**Commissione Tecnica PNRR - PNIEC**

**Parere n. 286 del 14/3/2024**

<b>Progetto</b>	<p><b>Progetto di un impianto agrivoltaico, denominato "Impianto Avetrana 1" di potenza pari a 12,04 MW, e delle relative opere di connessione alla RTN, da realizzarsi nel Comune di Avetrana (TA), in località "Strada Provinciale n.145"</b></p> <p><b>ID_VIP: 8056</b></p>
<b>Proponente</b>	<b>Avetrana S.r.l.</b>

Figura. Sezione tipo

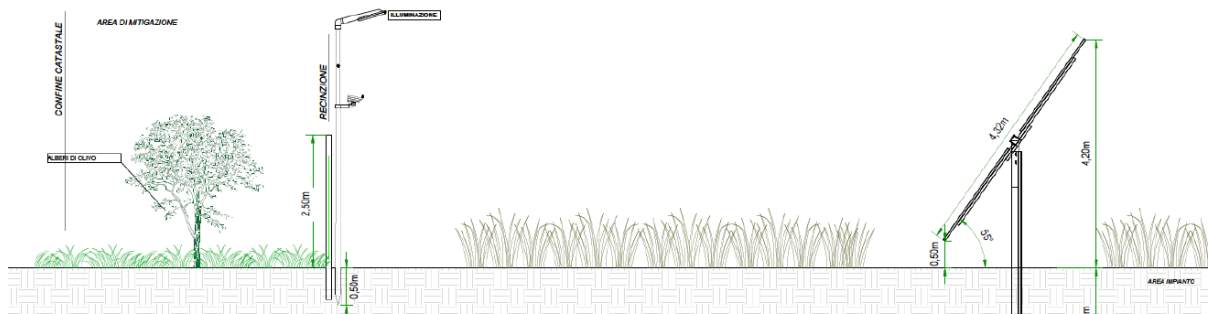
descritte, ma che necessitino modifiche e migliorie progettuali al fine di ottenere un miglior inserimento nell'ambito paesaggistico specifico. In particolare la Commissione ritiene si debba modificare la mitigazione dell'impianto sul fronte della strada interpodereale situata ad ed est del sottocampo 2 e quella realizzata nei sottocampi 1 e 2 che affaccia sugli uliveti e sui muretti a secco tipizzanti il paesaggio locale. Inoltre il proponente dovrà potenziare il corridoio ecologico esistente lungo tutto il lato est dell'impianto (sottocampi 1 e 2) così da non interferire con gli aspetti naturali ed ecologici ivi presenti.
